Planungswettbewerb  
Erweiterung der Landesberufsschule  
und Unterbringung der Schule für Sozialberufe in Meran

Ampliamento della scuola professionale alberghiera  
e sistemazione della scuola per professioni sociali a merano  
Concorso di progettazione

Autonome Provinz Bozen - Südtirol,  
Abteilung 11 Hochbau und technischer Dienst

1. Preis  
1° premio

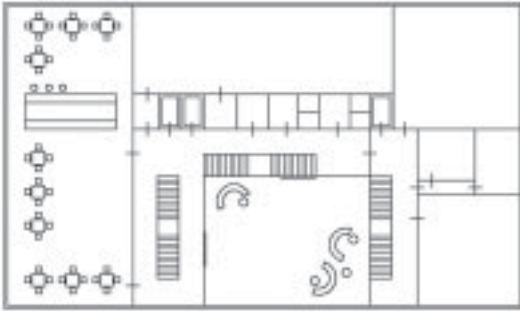
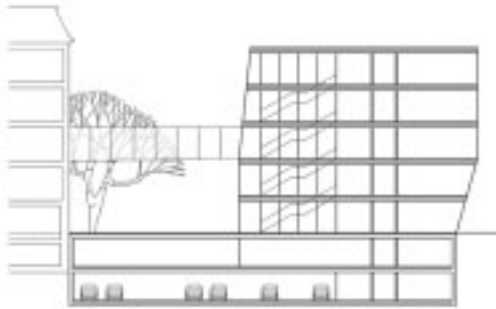
Das Projekt besticht durch seine komplexe Einfachheit, nimmt sich gegenüber dem Savoy zurück, ohne sich diesem unterzuordnen. Es weist eine raumprogrammatische Flexibilität auf, die eine prozesshafte Entwicklung im Sinne der Weiterbearbeitung erlaubt, es fügt sich sehr gut in das Stadtviellenssamble ein, besitzt aber trotzdem alle Eigenschaften, um den funktionellen und kommunikativen Ansprüchen der Landesberufsschulen Rechnung zu tragen. Die Fassadengestaltung erlaubt eine starke Wiedererkennung und Authentizität, was den Absichten der Auslober im Sinne eines Weiterbauens am Savoy entspricht.

Im Zuge der Weiterbearbeitung sollen folgende Aspekte Berücksichtigung finden:

Die Fachschule für Sozialberufe sollte auf max. zwei, möglichst einer Ebene untergebracht werden, da eine solche Disposition sich besser den didaktischen Erfordernissen anpaßt.

Es soll überlegt werden, ob gewisse Funktionsbereiche mit kommunikativen Potential sich nicht eloquenter nach außen projizieren lassen, was mitunter vereinzelt einen differenzierten Umgang mit der Lochfassade mit sich bringt (z.B. Lehrküchen, Schauküchen, Pausenflächen, ecc:)

Die um den Stiegenbereich angeordneten Kommunikationsräume (Gruppenraum, Pausenraum, Rezeption ecc.) sollten stringenter ausgebildet werden. Weiters soll nach Möglichkeiten Ausschau gehalten werden, daß Licht- und Lüftungschächte im Sinne einer Vertikalbelüftung und - Belichtung und im Sinne einer geschossübergreifenden Sichtverbindung vorgesehen werden.

Die Garagenrampe sollte sinnstiftender in das Gesamtprojekt einbezogen werden, um den Vorbereich zur Reatiastrasse nicht zu einer reinen Abfahrt zu degradieren und es ist nach Möglichkeiten Ausschau zu halten, das erste Tiefgeschoss direkt von dieser Abfahrt zu beliefern oder gegebenenfalls zu belichten.

1. Preis  
 1° premio

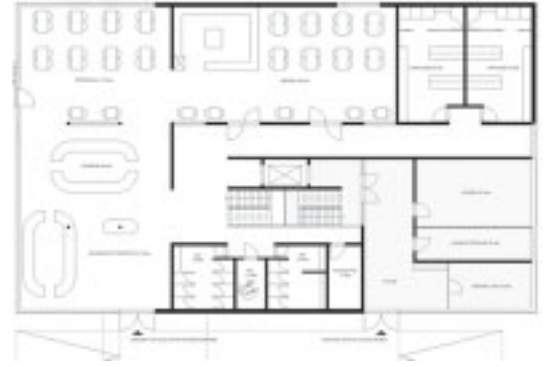
Die gekonnte Einfügung in den urbanen Kontext wird anerkannt, welche vor allem wegen der Wahl der Dachneigungen und Gauben, die in der Rätiastrasse kennzeichnen, Bezug zum Bestand aufnimmt. Interessant und gut durchdacht die Ausbildung und die Verkleidung der Fassaden. Gut und funktionell die innere Erschließung und die Anbindung an das Savoy. Ebenso interessant und räumlich gut gelöst die vertikale Erschließung mit doppelten durch Glaselemente getrennten Treppenhäusern. Nicht ausreichend für die vorgesehene Nutzung ist die vorgesehene Raumhöhe im Dachgeschoß. Nicht voll überzeugend ist die Sprache als öffentliches Gebäude.

Si apprezza l'attento inserimento nel contesto della trama urbana con particolare riferimento alla scelta della copertura a falde come richiamo alle architetture esistenti che caratterizzano via Rezia. Interessanti e studiate la configurazione ed il rivestimento delle facciate. Buona e funzionale la distribuzione interna ed il collegamento del Savoy. Interessante e di buona qualità spaziale il corpo scale risolto con una doppia scala divisa da una vetrata. Non adeguata alla funzione scelta l'altezza del piano sottotetto. Non pienamente convincente l'eloquenza pubblica dell'edificio.

2. Preis  
2° premio

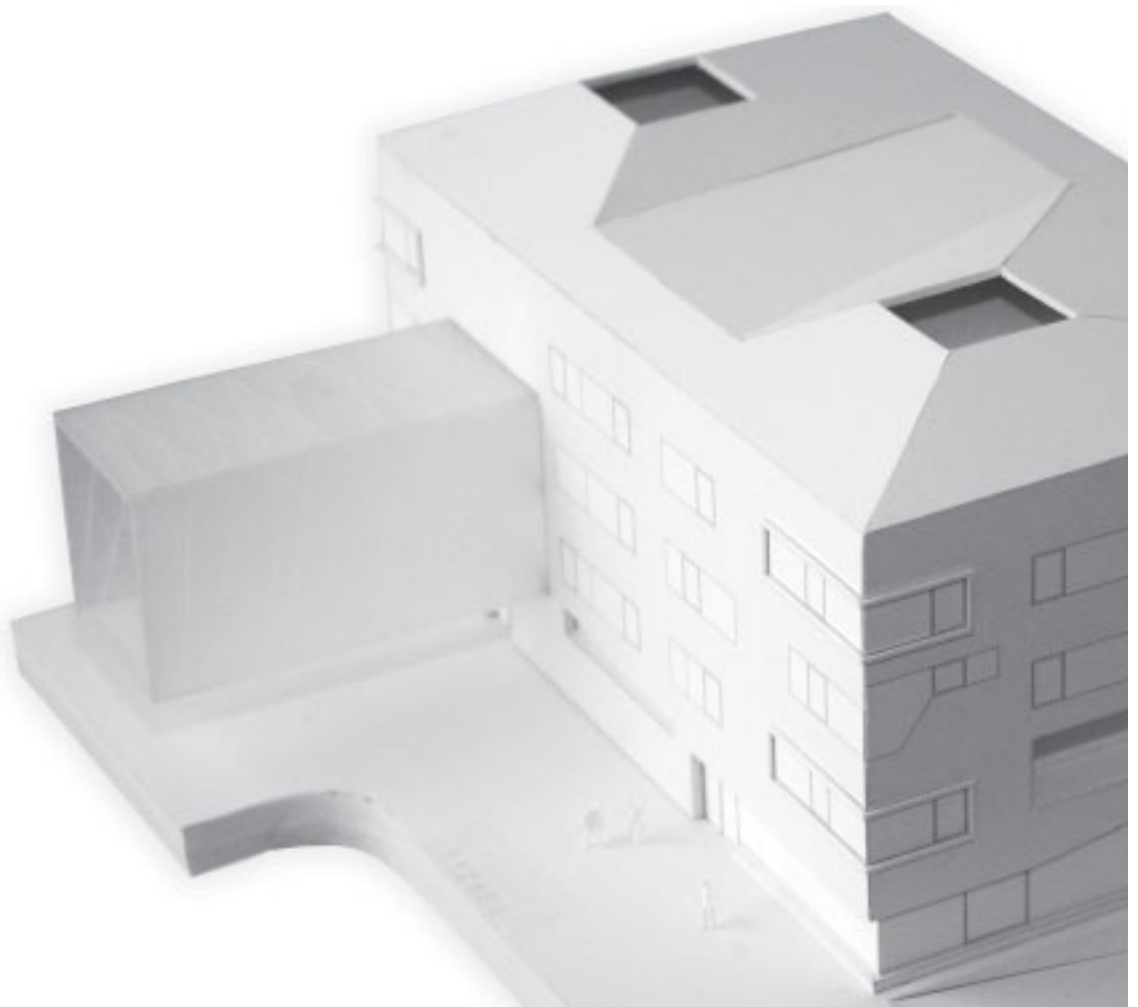
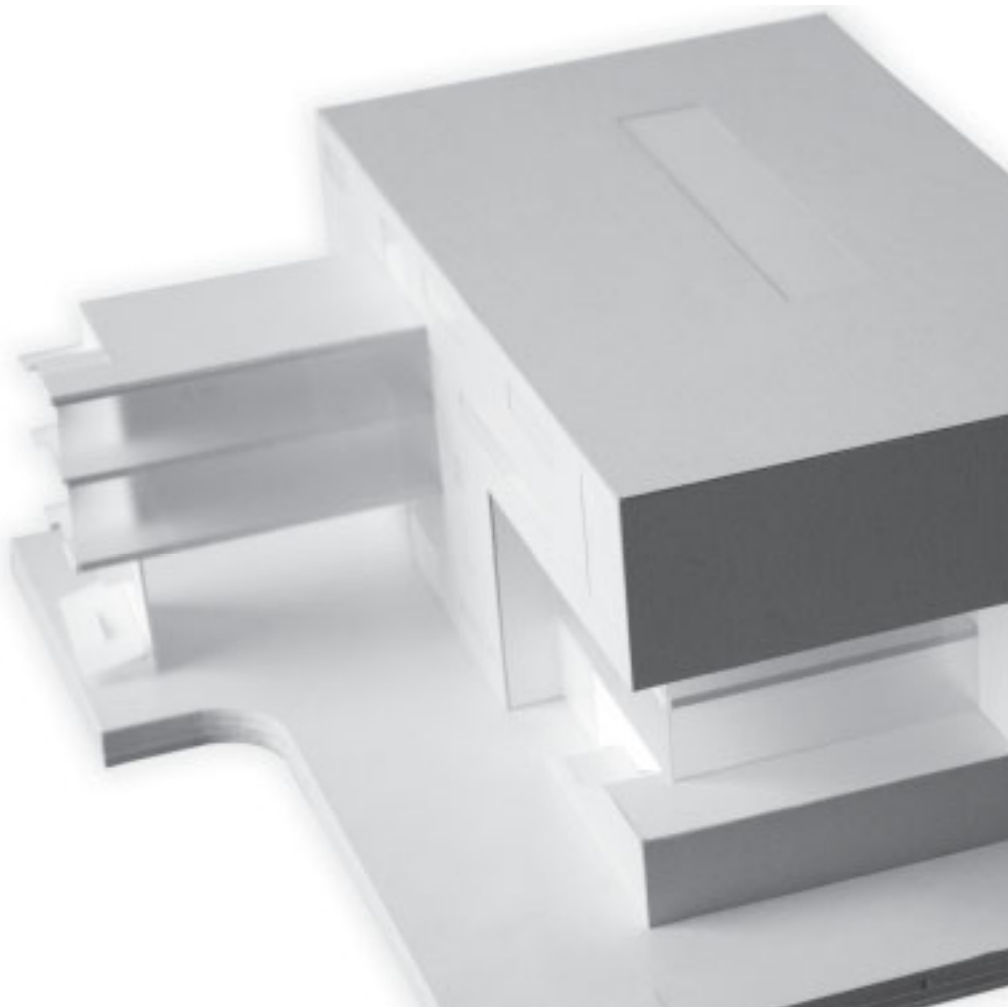
Das Volumen des Gebäudes fügt sich korrekt in den bebauten Kontext ein. Die einheitlich ausgebildeten Fassaden unterscheiden sich an den verschiedenen Seiten zur Straße, zum Hof und zu den Seitenbereichen hin. Der Vorschlag, der Lehrküche die privilegierte Position Straßenseite vorzubehalten, wird anerkannt. Nicht gelöst ist die Terrasse, welche nach einem Haupteingang aussieht, ohne es zu sein. Die begrenzten inneren Gemeinschaftsräume und die kleinen Fensteröffnungen schränken die Funktionen ein. Die Position des zweiten Treppenhauses entspricht nicht den Auflagen des Denkmalamtes.

Il volume dell'edificio s'inserisce in modo corretto nel contesto edificato. Le facciate di disegno unitario si distinguono nei diversi affacci su strada, giardino e laterali. È apprezzata la soluzione di privilegiare la posizione della cucina didattica in vista sul fronte principale. Non è risolta la terrazza che assume la forma di ingresso principale senza esserlo. È poco funzionale la limitatezza degli spazi comuni interni e la limitata finestratura delle aule. La posizione del vano scale secondario non è conforme alle prescrizioni della sovrintendenza.

3. Preis  
3° premio

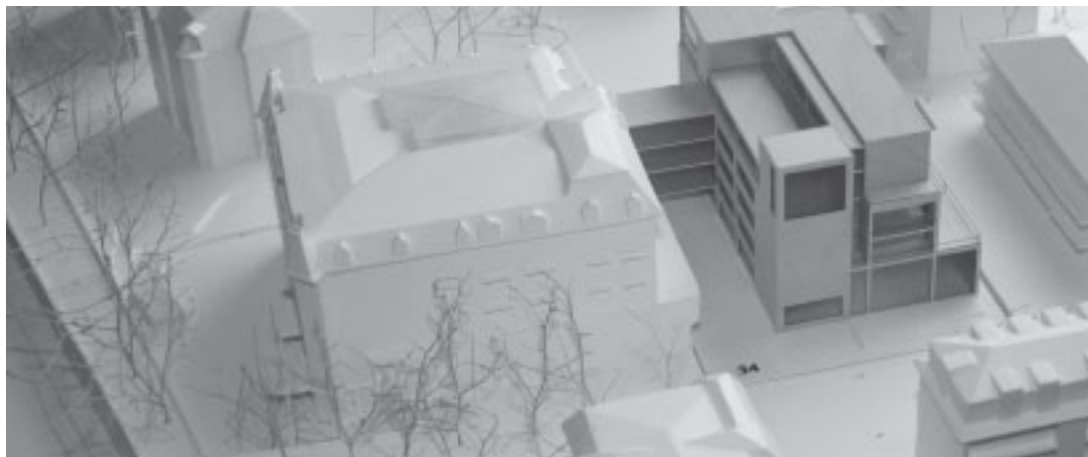
Obwohl das Gebäude eine beachtliche Höhe erreicht, fügt es sich in ein er interessanten Art in den urbanen Kontext ein. Weniger überzeugend ist die Lösung der Ansichten zum Hof gegenüber jener zur Strasse. Die Position und Aufteilung der Innenräume erfolgt korrekt, ebenso die Aufteilung der beiden Schulen. Die große Anzahl der Terrassen und Balkone entspricht nicht den Bedürfnissen eines Schulbetriebes.

Il progetto, pur raggiungendo un'altezza considerevole s'inserisce in modo interessante nel contesto urbano. Meno convincente è la soluzione della facciata sul giardino rispetto alla facciata su strada. La disposizione e distribuzione degli ambienti interni è risolta in modo corretto anche nella suddivisione tra le due scuole. Non risponde a criteri di funzionalità l'ampia dotazione di terrazze e balconi poco idonei all'attività scolastica.
